ŞASE KODU : BN41-02568A

MODEL KODU: BN94-10799C

TV MODELİ : UE43KU7000U

AŞAĞIDAKİ ANAKRT İÇİN YAPILACAK REVİZYONLAR SIRALI İLE TAKİP EDİLECEKTİR.

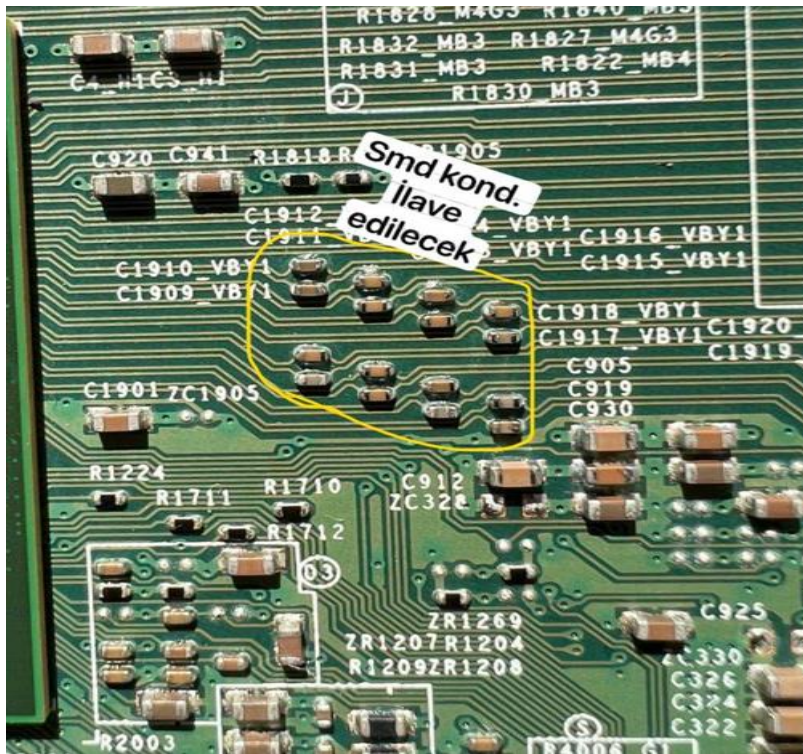
1. Revizyon işlemi için resimdeki gibi smd kondç ilave edilecektir.

2. Revizyon için sd direnç dökülecektir.

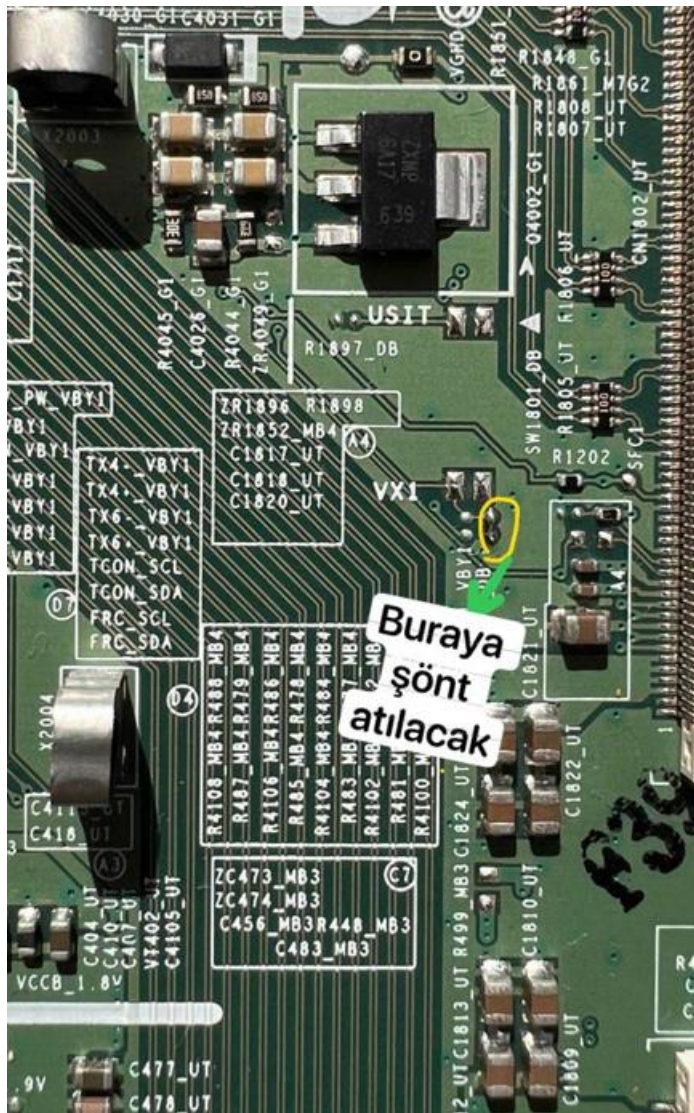
3. Revizyon için kısa devre (şönt atılacak)

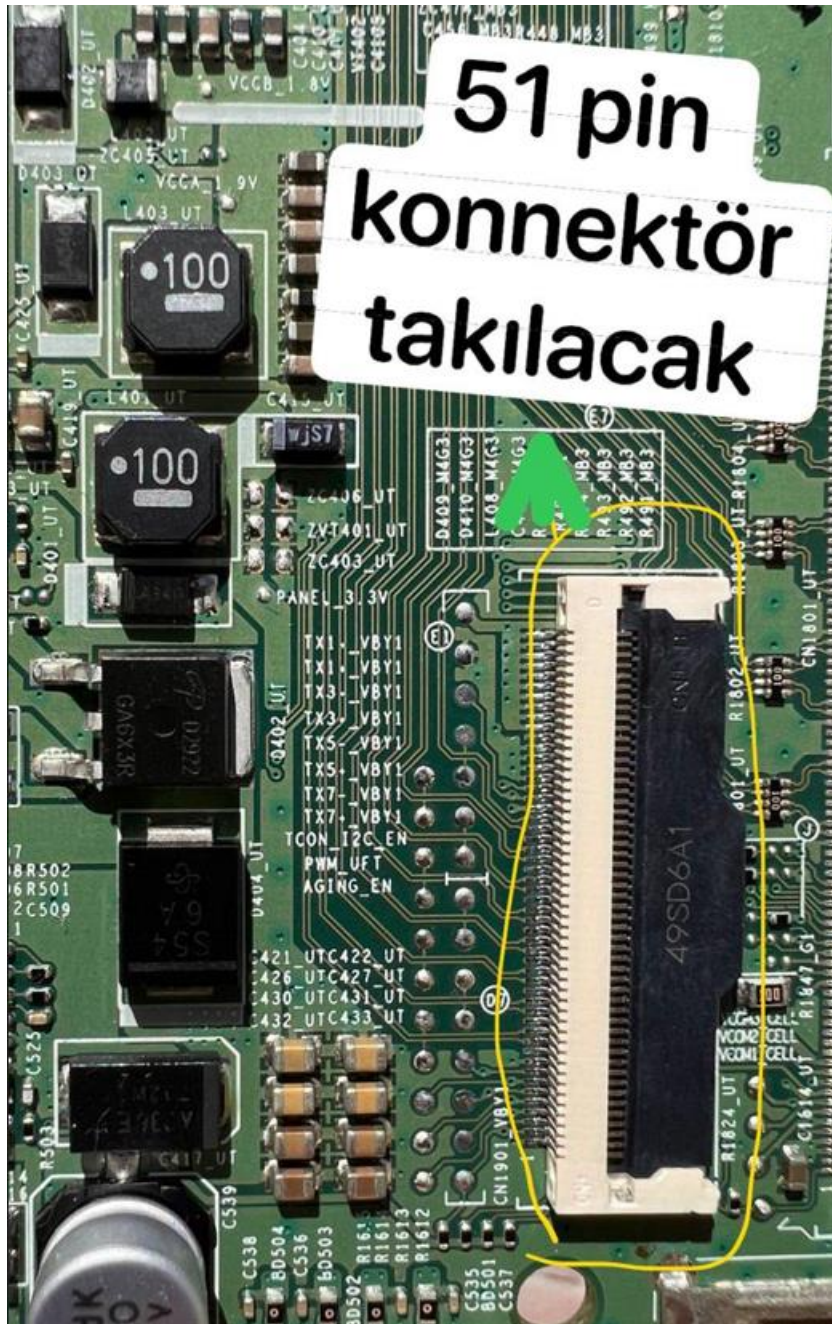
4. Revizyon için 51 pin konnektör ilave edilecek

Son olarak 10 adet 12v çıkışı olan anakartı 8 adet 12v çıkışlı hala getirecek çevirici kullanılacak.
